Vedrørende søknad om avkøyrsløse - gnr. 172 bnr. 197 - Lindås kommune

Statens vegvesen legg til grunn at omsøkt tiltak (bustad) er i samsvar med reguleringsplanen for området (plan ID 1263-201007 Seim skule med utbetring av Fv 402).

Utsnitt frå gjeldande reguleringsplan. Den aktuelle avkøyrsløse er ringa inn i blått.

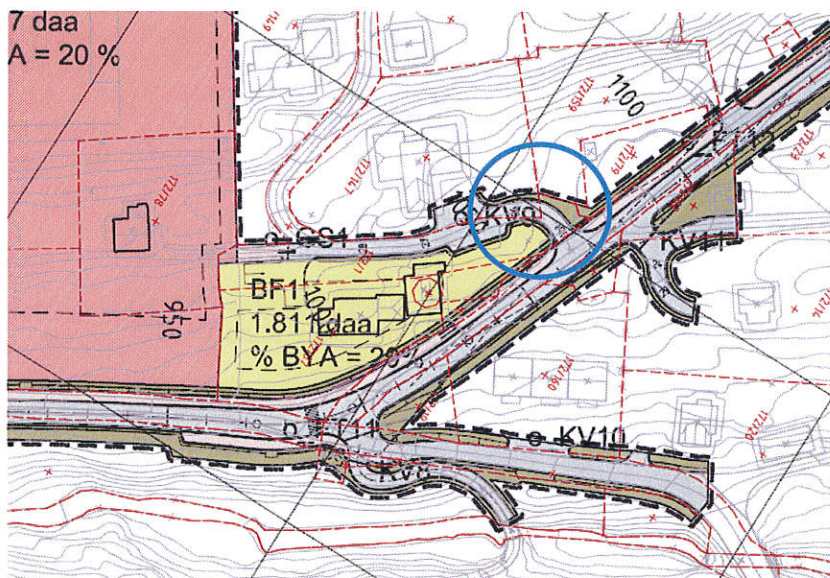
Ei utbetra avkøyrsla er regulert i planen for området. Statens vegvesen legg til grunn at kommunen set krav om at avkøyrsla skal verte opparbeidd i samsvar med reguleringsplanen og gjeldande krav til teknisk utforming (vegnormalane). Når det gjeld geometrisk utforming, er svingradius (hjørneavrunding), breidde og frisiktsoner vist i reguleringsplanen. Krav til helling/vertikal linjeføring framgår av handbok N100 *Veg- og gateutforming*, kapittel E.1. Krav til drenering framgår av handbok N200 *Vegbygging*, kapittel 4.

Krava i vegnormalane må følgjast. Dersom det vert opparbeidd ei avkøyrsla som ikkje oppfyller desse krava, må det påreknast at avvik må utbetrast før avkøyrsla kan godkjennast av Statens vegvesen. Vegvesenet rår derfor til at tiltakshavar utarbeider tekniske teikningar for avkøyrsla og sender desse til vegvesenet for godkjenning før det vert igangsett arbeid med utbetring av avkøyrsla.
